Aufstellung des Bebauungsplanes Nr. 02-35 "Östlich Watzmannstraße, nordwestlich Reiteralpeweg" im beschleunigten Verfahren gem. § 13a BauGB (Bebauungsplan der Innenentwicklung):

- I. Prüfung der Stellungnahmen gem. § 13a Abs. 2 Nr. 1 i.V.m. § 13 Abs. 2 Satz 1 Nr. 3 und § 4 Abs. 2 BauGB
- II. Prüfung der Stellungnahmen gem. § 13a Abs. 2 BauGB i.V.m. § 13 Abs. 2 Satz 1 Nr. 2 und § 3 Abs. 2 BauGB
- III. Satzungsbeschluss und Beschluss zur Berichtigung des Flächennutzungsplanes

Gremium:	Bausenat	Öffentlichkeitsstatus:	öffentlich
Tagesordnungspunkt:	4	Zuständigkeit:	Amt für Stadtentwicklung und Stadtplanung
Sitzungsdatum:	23.07.2020	Stadt Landshut, den	07.07.2020
Sitzungsnummer:	4	Ersteller:	Grünwald, Anita

Nachtrag von Deutsche Telekom Technik GmbH mit Email vom 11.03.2020:

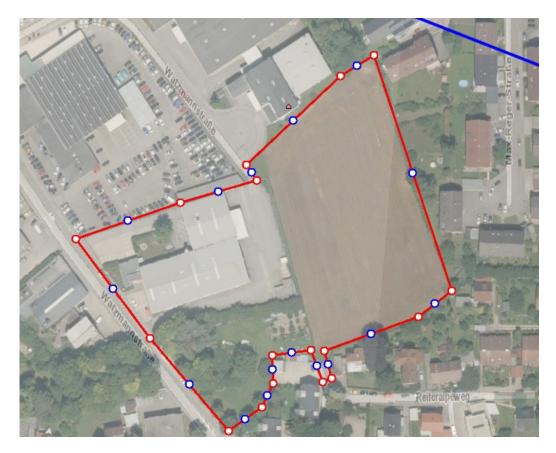
Im Bereich des markierten Planungsgebietes verläuft keine von unseren Richtfunkstrecken. Die benachbarte Richtfunktrasse hat genügend Abstand zum Planungssektor.

Deshalb haben wir bezüglich unseres Richtfunks keine Einwände oder spezielle Planungsvorgaben.
